MĚSTO BOHUMÍN

VYSVĚTLENÍ ZADÁVACÍ DOKUMENTACE č.1

Ubytovna na ulici Revoluční v Bohumíně - 'Budova B,
T+K, spojovací trakt'

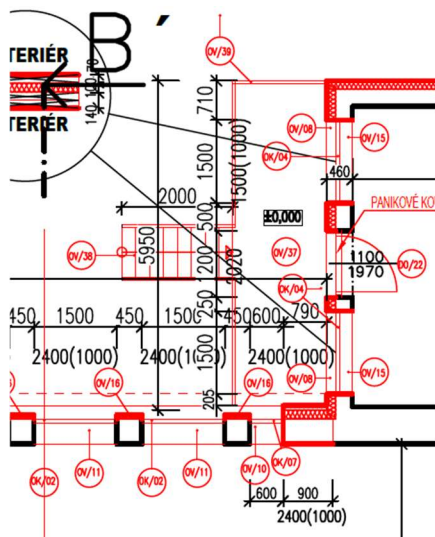
Ve zveřejněné příloze ZD Příloha č. 4 – Výkaz výměr - BOSPOR_Ubytovací a sportovní zařízení T+K VV, v listu Stavba a TZB, jsou uvedeny v oddílu 767 položky č. 4 a 5:

4	767211801R1	Demontáž vstupního schodiště s terasou včetně nosné konstrukce a likvidace	kus	1,000
Výkaz výměr: 1;vstupní schodiště s terasou - šatny tenis				1,000
5	767211801R2	Demontáž vstupního schodiště s podestou včetně nosné konstrukce a likvidace	kus	1,000
Výkaz výměr: 1;vstupní schodiště s podestou - vstupní část (čm 1.18)				1,000

Dotaz:

Žádáme o podrobnější rozpis položek tak, jak ukládá vyhláška č.169/2016 Sb. o stanovení rozsahu dokumentace VZ na stavební práce a soupisu prací, dodávek a služeb s výkazem výměr, tak aby zadání bylo rovné, objektivní a přehledné pro všechny uchazeče, uvedení jednotlivých měrných jednotek a množství všech požadovaných prací, nebo stanovení měrné jednotky v kg, nebo stanovení řízené ceny, která bude pro všechny uchazeče jednotná.

Položka 4:

Jedná se o demolici ocelového schodiště s terasou, či širokou betonovou podestou:

Uvažujete demolici a likvidaci následujícího množství materiálu:

- Ocelové prvky (rameno, zábradlí, sloupky, rev. dvířka pod podestou....): 700 kg
- Železobeton (podesta tl.: 15 cm): 2000 kg
- Prostý beton (základová konstrukce ramene, okapový, okolní zpevněná plocha): 500 kg

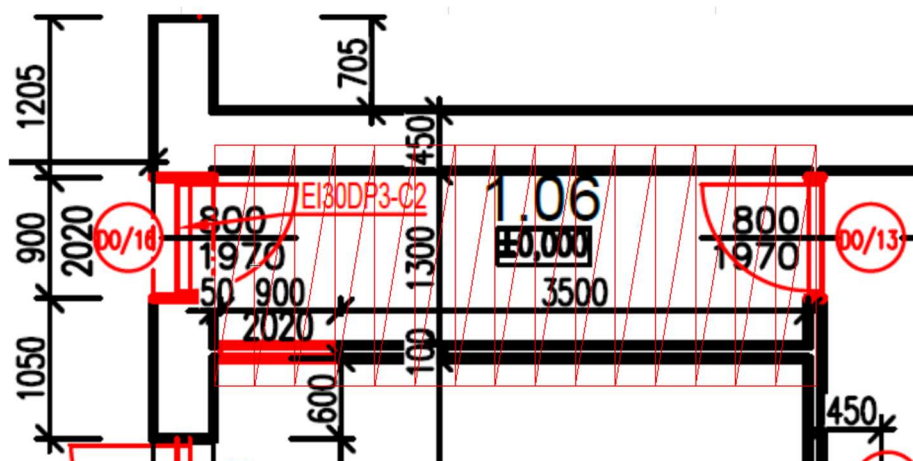
Ve zveřejněné příloze ZD Příloha č. 4 – Výkaz výměr - BOSPOR_Ubytovací a sportovní zařízení_T+K_VV, v listu Stavba a TZB, je uvedena v oddílu 004 položka č. 7:

7	411161534R	Stropy z betonových panelů základních šířky do 1200 mm délky přes 3000 do 5750 mm	m2	8,245
Výkaz 4,85*1,7;čm 1.06 výměr:				8,245

Dotaz:

Žádáme o doplnění ve výkresové části popisu stropního panelu, jeho uložení, zakreslení apod.

Z místnosti č. 1.20 (půdorys stáv. stavu) do suterénu objektu lze sejít po stávajícím schodišti č.m. 1.21., které se ruší a v novém stavu 1.N.P. je zde navržena chodba vedoucí do šaten. Pro překrytí otvoru ve stropní konstrukci po bývalém schodišti je uvažováno s prefa. stropním panelem obsaženým v rámci dotazované položky. Pro snadnější manipulaci lze uvažovat s použitím více menších prefabrikovaných stropních prvků, například stropní vložky PZD 180/30/10 v počtu 15 ks.
